# ASSOCIATION DONGEOISE des ZONES à RISQUES et du PPRT.

DONGES le 23 novembre 2022

Nous vous prions de bien vouloir trouver ci-dessous les observations et interrogations formulées par l'ADZRP dans le cadre de la consultation du public par voie électronique concernant le projet de création de trois halls de stockage sur la commune de Montoir-de-Bretagne

Figure 4 : Vue aérienne de la future ZIP de Montoir-de-Bretagne en 1971, avant la poldérisation du site (emplacement approximatif des futurs terminaux)

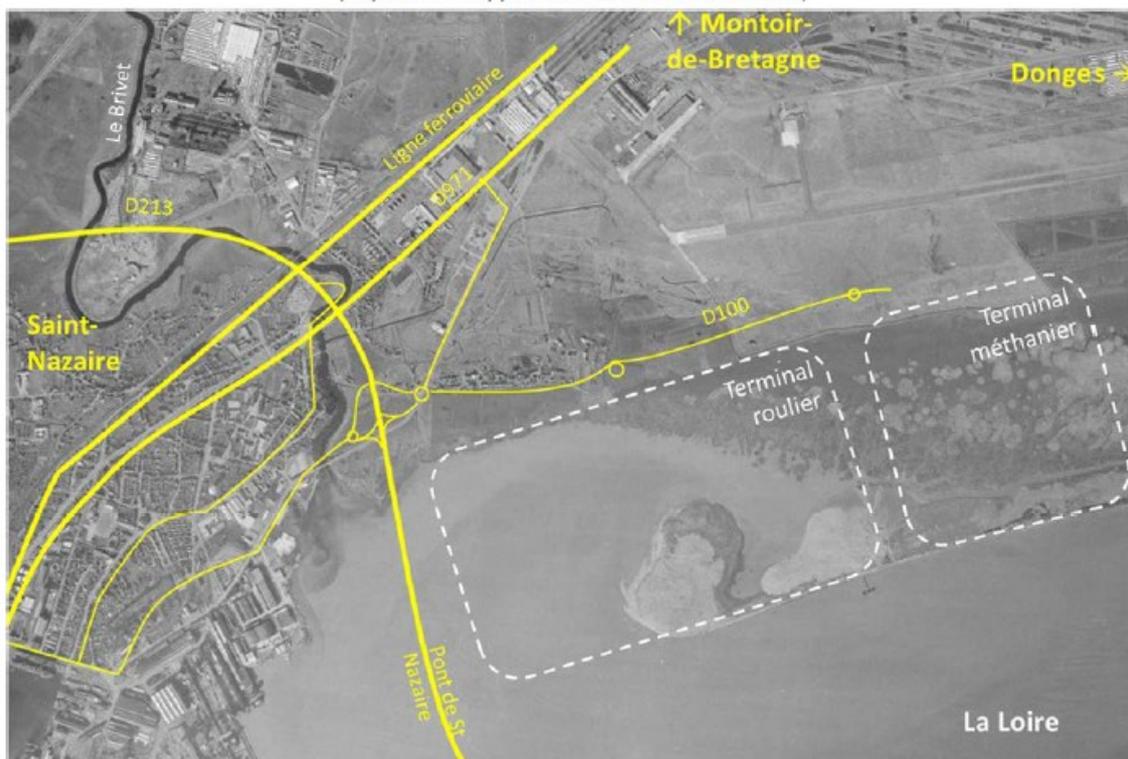
**Par contre, aucun engagement n'est pris concernant l'imperméabilisation de ses sites. Certes il en a l'autorisation (AP du 25/05/1999) mais au regard des nouvelles données climatiques cela mérite peut-être d'y regarder de plus près :**

**Actuellement, le port a beau jeu de déclarer qu'il "reconstruit le port sur le port" et donc qu'il ne procède à aucune artificialisation supplémentaire ... Par contre l'imperméabilisation est évoquée de façon beaucoup plus discrète et ses conséquences peu renseignées.**

**Les sols étant imperméabilisés au fur et à mesure, il est aisé de dire que les nouvelles implantations auront peu d'effets sur l'existant.**

Figure 3 : Localisation des entités constitutives du projet d'ensemble

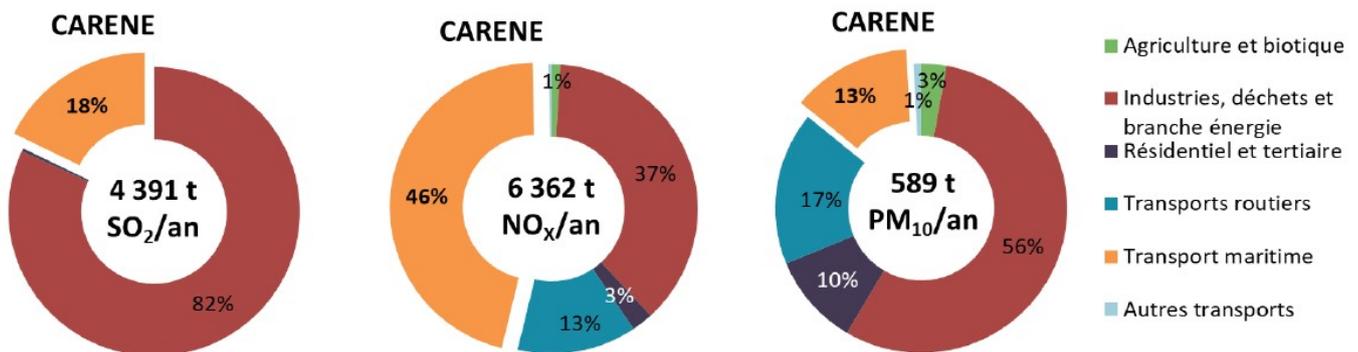
Il semble d'ailleurs qu'il profite de la construction des 5 halls métallo-textiles prévus à l'origine pour General Electric pour réserver un espace (page 59) :

Le bâtiment H7 ne sera pas lié à l'activité de l'usine GE. Son futur occupant n'est pas connu actuellement, mais il est prévu qu'il serve au stockage de pièces produites dans le cadre d'une activité industrielle.

**Comment peut-on réaliser une étude d'impact environnemental et solliciter l'avis du public sans transmettre toutes les informations ? Il est à noter par ailleurs que sur la plupart des figures simulant le projet on peut compter 6 espaces.**

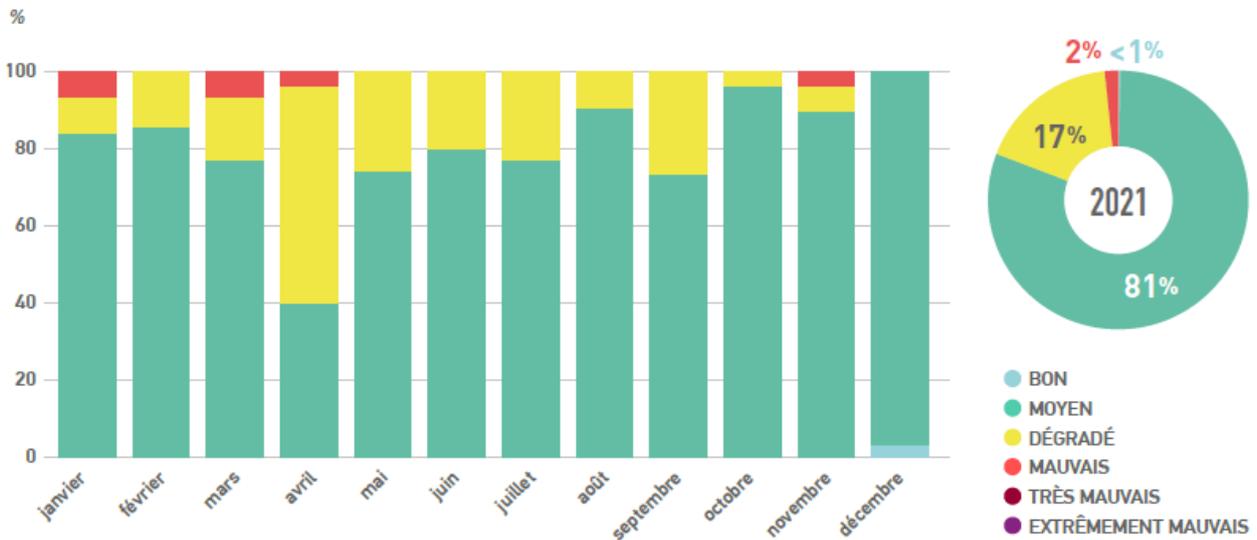
**La conclusion (page 201) affirmant que la réalisation du projet n'engendre pas de dépassements des normes de la qualité de l'air est pour le moins surprenante alors qu'il est mentionné à la ligne précédente :**

À titre indicatif les nouvelles valeurs recommandées par l'OMS en 2021 sont dépassées à chaque horizon d'étude :

- Pour le NO2 de 10 µg/m<sup>3</sup> ;
- Pour les PM10 de 15 µg/m<sup>3</sup> ;
- Pour les PM2.5 de 5 µg/m<sup>3</sup>.

Ainsi, la réalisation du projet n'impacte pas les teneurs en polluants observées dans la bande d'étude et n'engendre pas de dépassements des normes de la qualité de l'air.

**Par ailleurs, la Commission Européenne réajuste actuellement ses normes et confirme pour 2030 des seuils se rapprochant des recommandations OMS avec comme objectif 10µg/m<sup>3</sup> pour les PM2.5 et 20µg/m<sup>3</sup> pour les PM10 et le NO2 (moyenne annuelle). Le projet engendrera bel et bien des dépassements des normes de la qualité de l'air.**

Figure 116 : Vulnérabilité du projet au changement climatiques

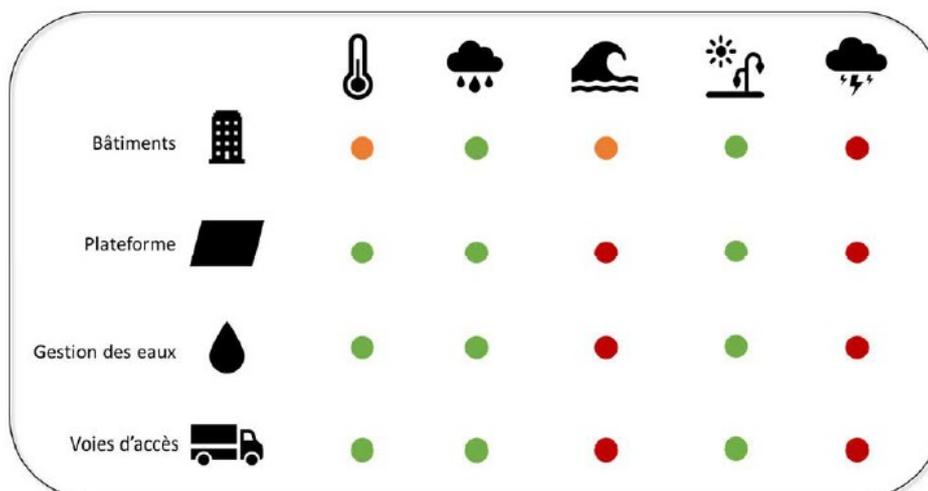
A la lecture de la figure ci-dessous (page 159) qui résume la vulnérabilité de chaque composante du projet, nous pourrions nous attendre à une remise en question du choix du site voir à tout le moins à des pistes d'adaptation conséquentes pour répondre au risque de submersion ainsi qu'à la survenue « d'événements extrêmes ».

## **Concernant le risque de submersions marines, les pistes d'adaptation restent à l'état de projet plutôt flou (page 161)**

Afin d'apprécier le risque de survenue d'un tel évènement, une étude de risque croisant la vulnérabilité avec l'occurrence potentielle et la capacité adaptative des ouvrages à un tel évènement (Xynthia + 1m) permettrait d'affiner l'analyse. Les adaptations possibles portent sur une surélévation supplémentaire des ouvrages dont seule une analyse économique coût-bénéfice permettrait de définir l'intérêt.

Concernant les événements extrêmes, la vulnérabilité du projet est totale.
